Regolamento Urbanistico

APPROVAZIONE

Relazione tecnico- amministrativa

Novembre 2008

RISPOSTA ALLE OSSERVAZIONI

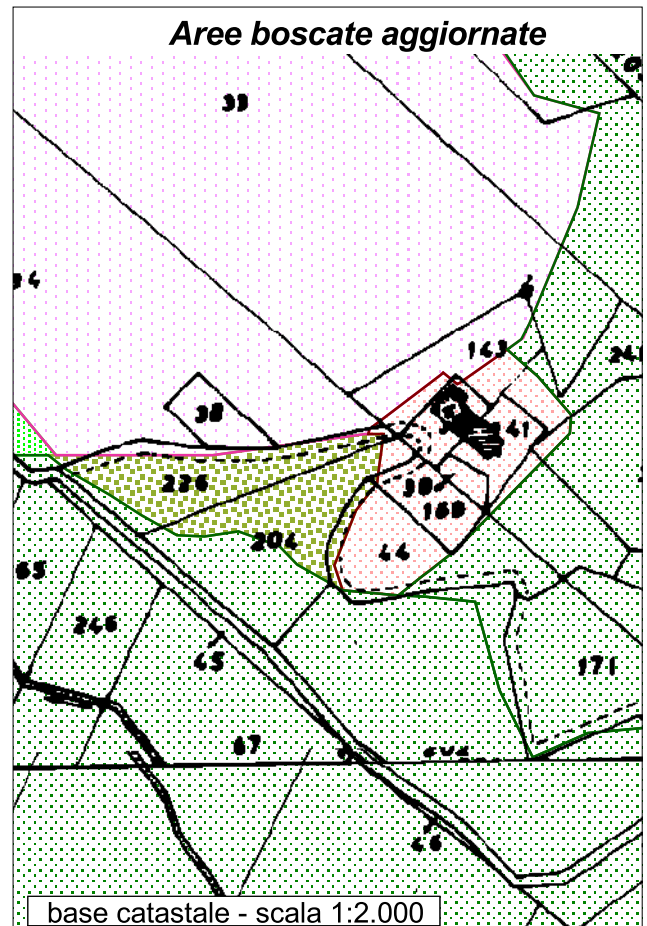
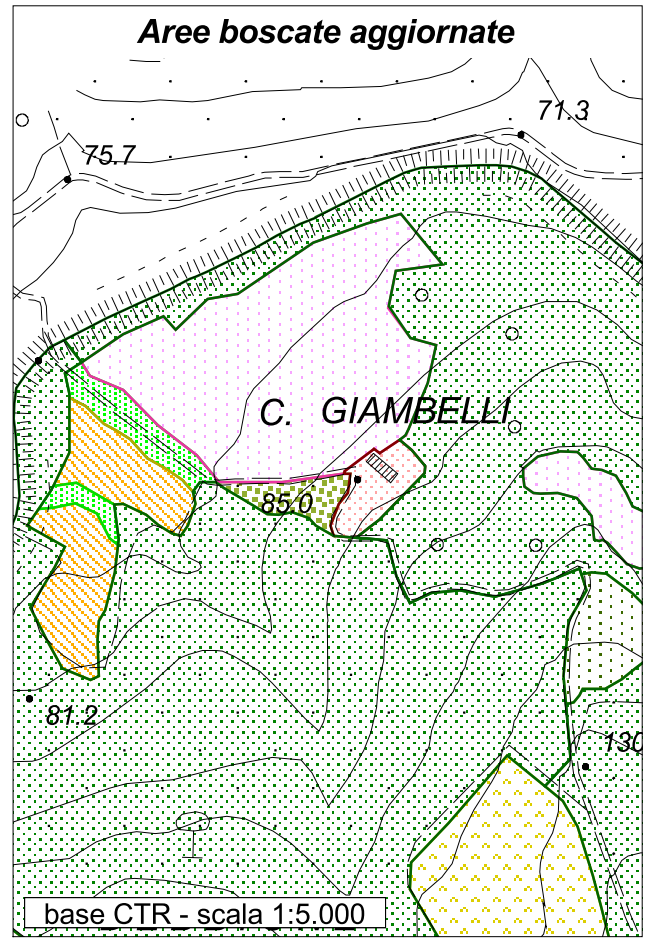
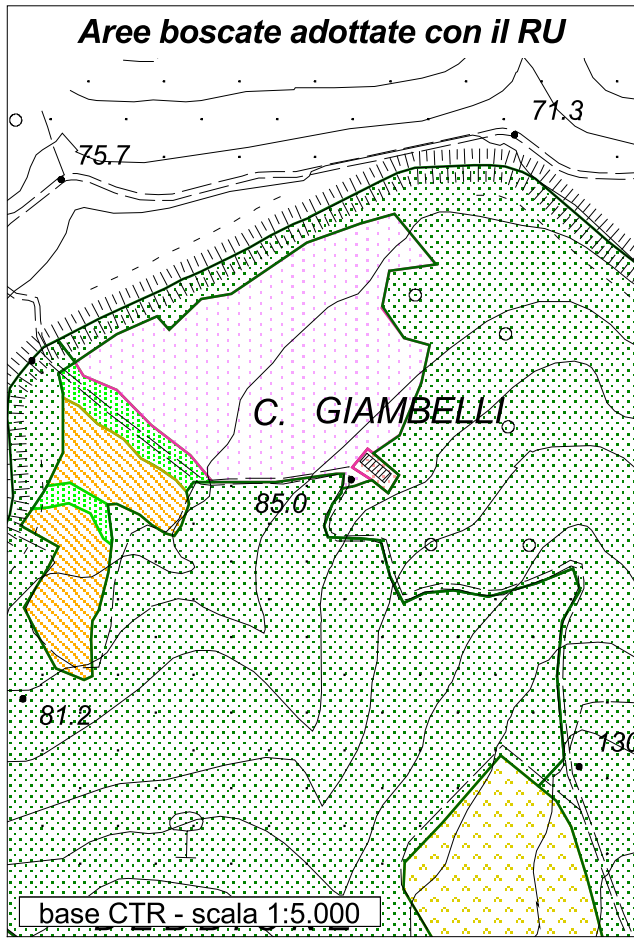
89,02 soc. Edilcar	Trattasi di fabbricato risalente alle allivellazioni leopoldine, il segno in cartografia non è quello della meridiana ma di elementi del resedio rurale (es. carraia, pozzo, pile, ecc), pertanto non può essere eliminato.
22 Vada	La richiesta può essere <u>parzialmente accolta</u> solo per la porzione di appezzamento che rientra nelle aree E3 sottoposte a verifica e corrette in base alle nuove foto satellitari 2007.
43 Vada	La richiesta può essere <u>parzialmente accolta</u> solo per la porzione di appezzamento che rientra nelle aree E3 sottoposte a verifica e corrette in base alle nuove foto satellitari 2007.
58 Vada	La richiesta non può essere accolta in quanto trattasi di un appezzamento isolato, di modeste dimensioni, posto all'interno di aree agricole E1.
58,02 Vada	La richiesta non può essere accolta in quanto non esiste un nesso fra tipo di azienda/impresa e rete ecologica. Gli interventi atti a favorire la rete ecologica apportano vantaggi solo agli agricoltori professionali ma non incidono, con alcuna forma di vincolo, sulle altre proprietà. La rete ecologica non rientra nelle aree di PP ma copre solo una parte del territorio rurale di pianura classificato come E1 o E3.

59 Vada	La richiesta non può essere accolta in quanto trattasi di un appezzamento isolato, di modeste dimensioni, posto all'interno di aree agricole E1.
59,02 Vada	La richiesta non può essere accolta in quanto non esiste un nesso fra tipo di azienda/impresa e rete ecologica. Gli interventi atti a favorire la rete ecologica apportano vantaggi solo agli agricoltori professionali ma non incidono, con alcuna forma di vincolo, sulle altre proprietà. La rete ecologica non rientra nelle aree di PP ma copre solo una parte del territorio rurale di pianura classificato come E1 o E3.
60 Vada	La richiesta non può essere accolta in quanto non esiste un nesso fra tipo di azienda/impresa e rete ecologica. Gli interventi atti a favorire la rete ecologica apportano vantaggi solo agli agricoltori professionali ma non incidono, con alcuna forma di vincolo, sulle altre proprietà. La rete ecologica non rientra nelle aree di PP ma copre solo una parte del territorio rurale di pianura classificato come E1.

76 Vada	La richiesta non può essere accolta in quanto trattasi di un appezzamento isolato, di modeste dimensioni, posto all'interno di aree agricole E1.
77 Vada	La richiesta non può essere accolta in quanto trattasi di un appezzamento isolato, di modeste dimensioni, posto all'interno di aree agricole E1.
78 Vada	La richiesta non può essere accolta in quanto trattasi di un appezzamento isolato, di modeste dimensioni, posto all'interno di aree agricole E1.
79 Vada	La richiesta non può essere accolta in quanto trattasi di un appezzamento isolato, di modeste dimensioni, posto all'interno di aree agricole E1.
95 Vada	La richiesta non può essere accolta in quanto trattasi di un appezzamento isolato, di modeste dimensioni, posto all'interno di aree agricole E1.
134 Vada	La richiesta non può essere accolta in quanto trattasi di un appezzamento isolato, di modeste dimensioni, posto all'interno di aree agricole E1.

200 Vada	La richiesta non può essere accolta in quanto trattasi di un appezzamento isolato, di modeste dimensioni, posto all'interno di aree agricole E1.
201 Vada	La richiesta non può essere accolta in quanto trattasi di un appezzamento isolato, di modeste dimensioni, posto all'interno di aree agricole E1.
250 Vada	La richiesta può essere <u>accolta integralmente</u> in quanto l'appezzamento rientra nelle aree E3 sottoposte a verifica e corrette in base alle nuove foto satellitari 2007.
556 Vada	La richiesta può essere <u>accolta integralmente</u> in quanto l'appezzamento rientra nelle aree E3 sottoposte a verifica e corrette in base alle nuove foto satellitari 2007.

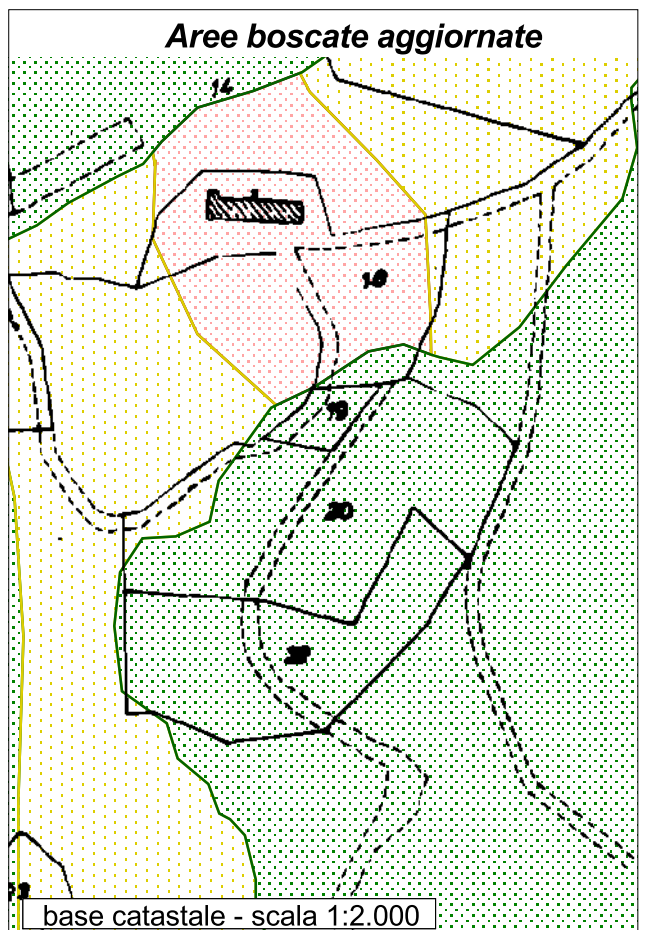
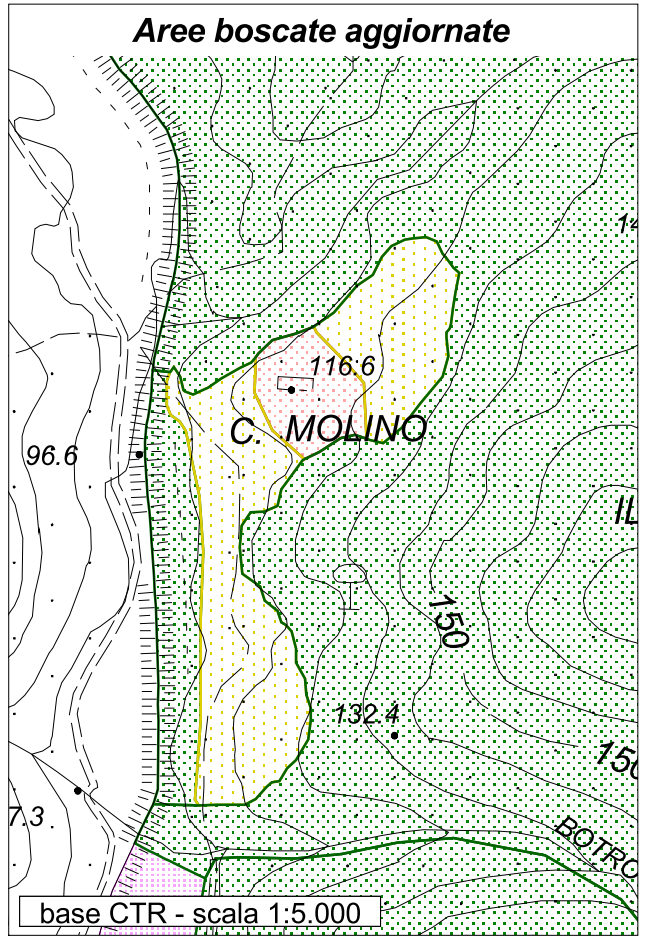
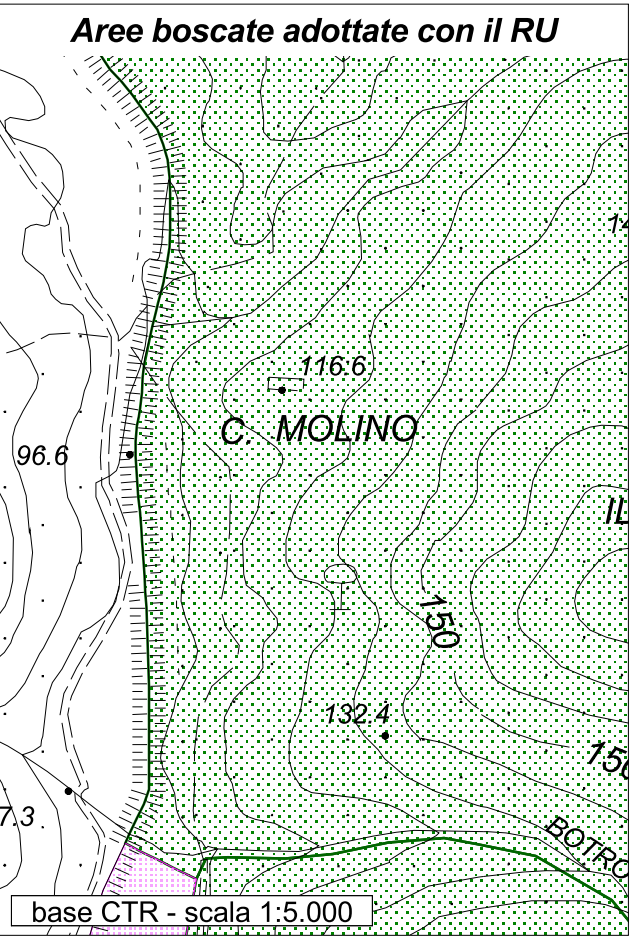
121 Csatelnuovo	La richiesta non può essere accolta in quanto tutti i terreni posti a monte della strada traversa livornese sono inseriti in area agricola E3.
26,07 Rialto	L'area ricade nell'ANPIL. La modifica del perimetro dell'ANPIL è di competenza della Provincia.
26,08 Rialto	La carta dell'uso del suolo è stata aggiornata sulla base delle foto satellitari 2007
154 Gabbro	La richiesta non può essere accolta in quanto l'area ricade fra quelle di interesse paleontologico (giacimenti fossiliferi della Villa/Pane e Vino) e paesaggistico
229 Rosignano M	La richiesta non può essere accolta in quanto l'area, libera da fabbricati, ricade nel corridoio ecologico.

229.01 RosignanoM	La richiesta non può essere accolta in quanto in quanto i terreni vicini sono classificati come E2.
256 Vada	Il confine dell'area PP passa nel mezzo della piccola proprietà del richiedente e confina con un'area E3. Dalla consultazione delle foto satellitari 2007 la richiesta può essere accolta con la rettifica evidenziata nella cartografia allegata.
438 Gabbro	La richiesta non può essere accolta in quanto l'appezzamento ricade nelle aree di pregio per valori storici e paesaggistici circostanti a Villa Mirabella.
442 Nibbiaia	Non è possibile accettare la richiesta perché l'area ricade nel vincolo paesaggistico (Art. 136, lettera b, del D.L. 42/2004).
452 Nibbiaia	Non è possibile accettare la richiesta perché l'area ricade nel vincolo paesaggistico (Art. 136, lettera b, del D.L. 42/2004).
382,03 Rosignano M	La richiesta non può essere accolta in quanto i terreni in oggetto ricadono in parte nel corridoio ecologico ed in parte nella cassa di espansione del Fine.

181	La richiesta di implementare gli itinerari costituenti la rete escursionistica è accolta.
518,01	La richiesta non può essere accolta in quanto la strada in oggetto è inserita fra gli itinerari escursionistici (fa parte dei percorsi trekking della Provincia di Livorno: percorso n.12)

Aree boscate adottate con il RU

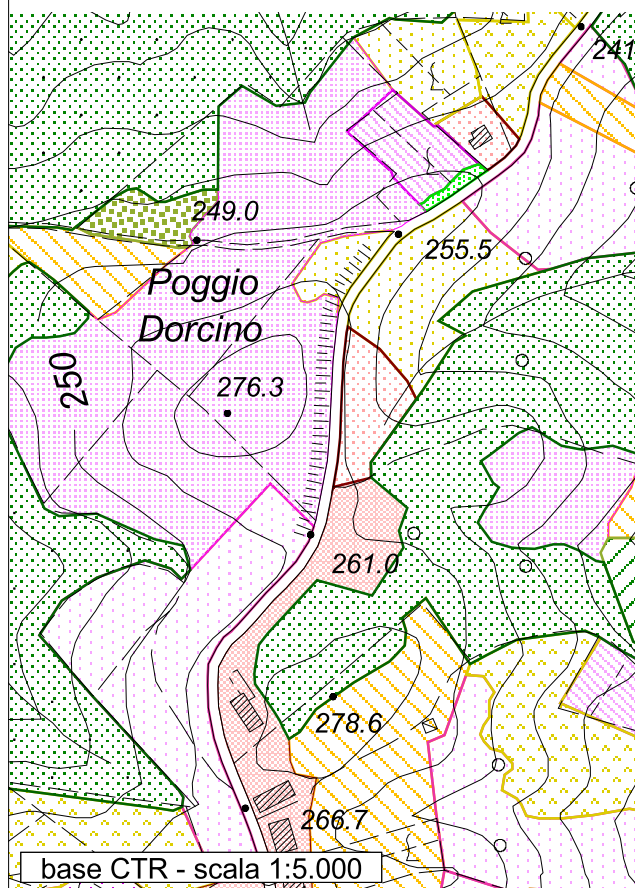
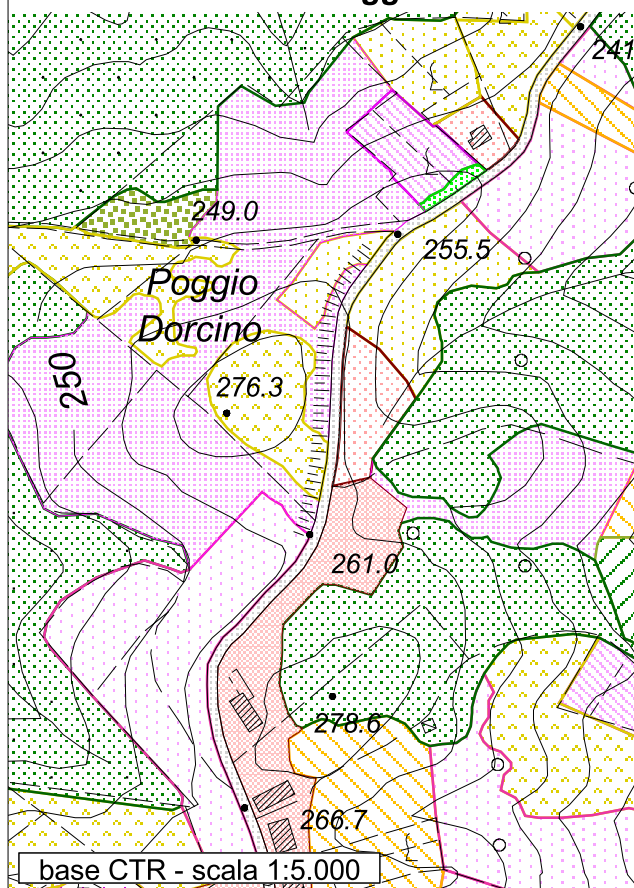
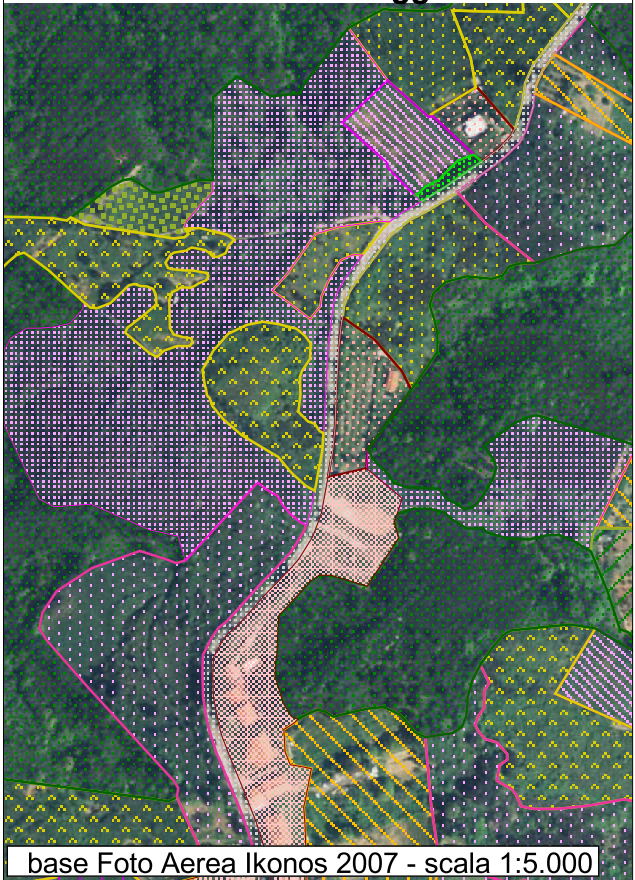
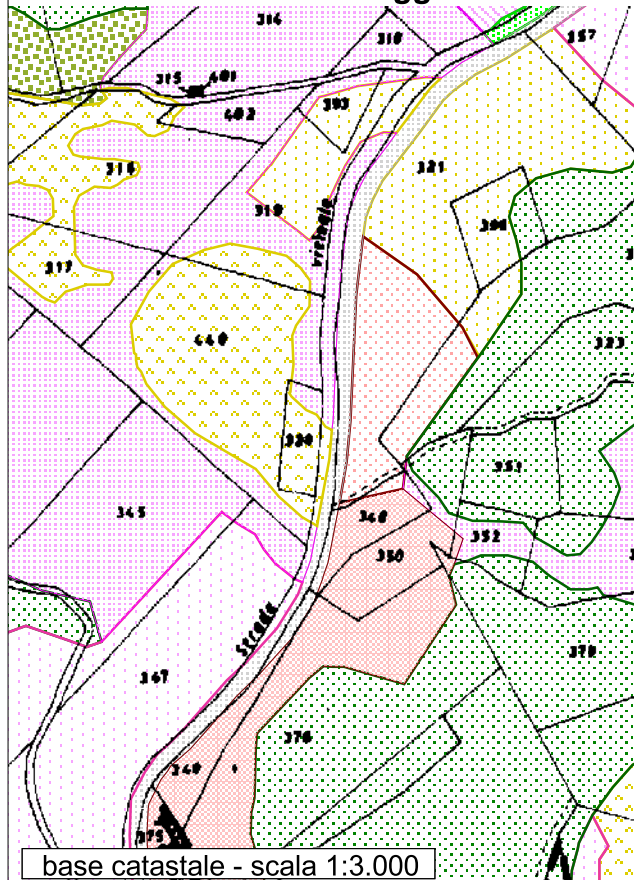
Alla luce delle nuove foto satellitari (2007) si è provveduto alla correzione d'Ufficio di errori nei confini di poligoni riguardanti: aree boscate nel territorio collinare, aree agricole E3 nel piano di Vada, corridoio ecologico.
